## 改善箇所説明図

基準不適合箇所

エンジン補機ベルト

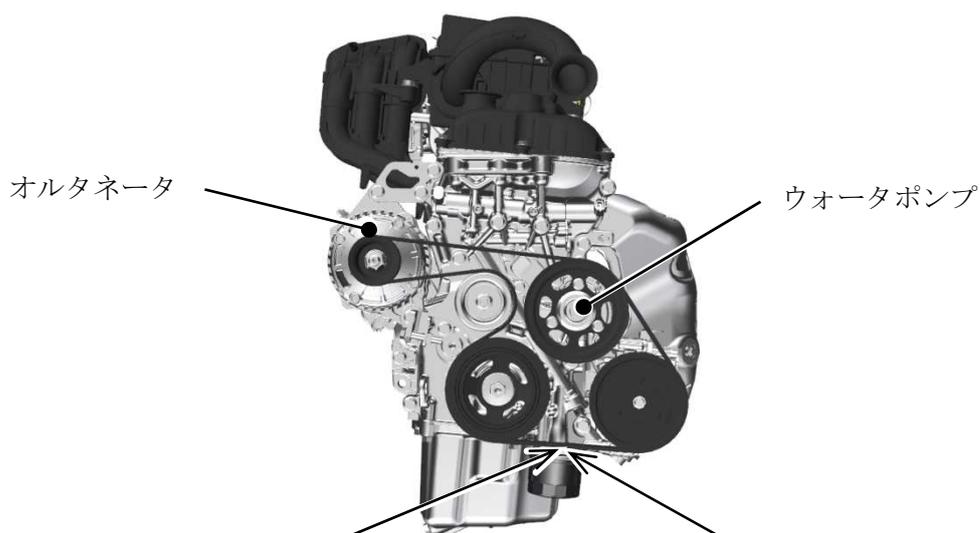
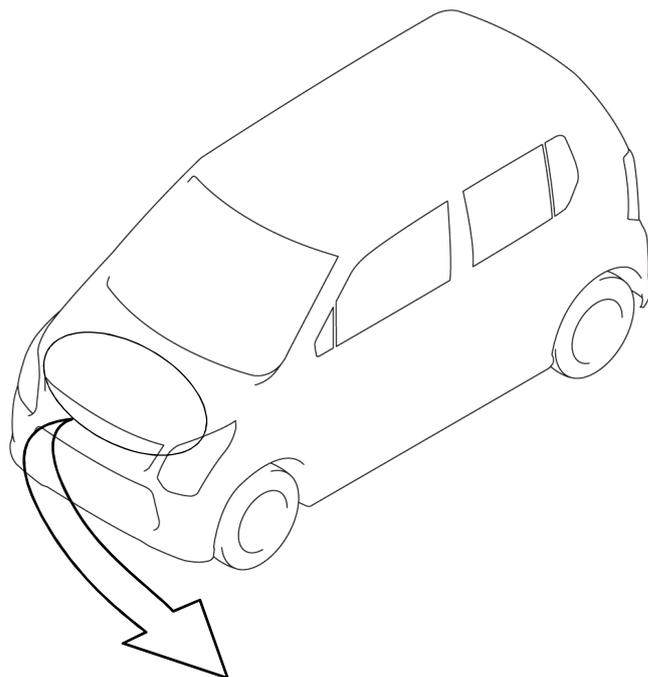
エンジン補機ベルトの構造が不適切なため、当該ベルトの耐久性が不足しているものがある。そのため、ベルトの共振により当該ベルトが破断し、オルタネータやウォーターポンプが停止して警告灯が点灯し、最悪の場合、走行中にエンジンが停止して再始動できなくなるおそれがある。

全車両、エンジン補機ベルトを対策品に交換する。

識別：IDプレートに白色のシールを貼付する。
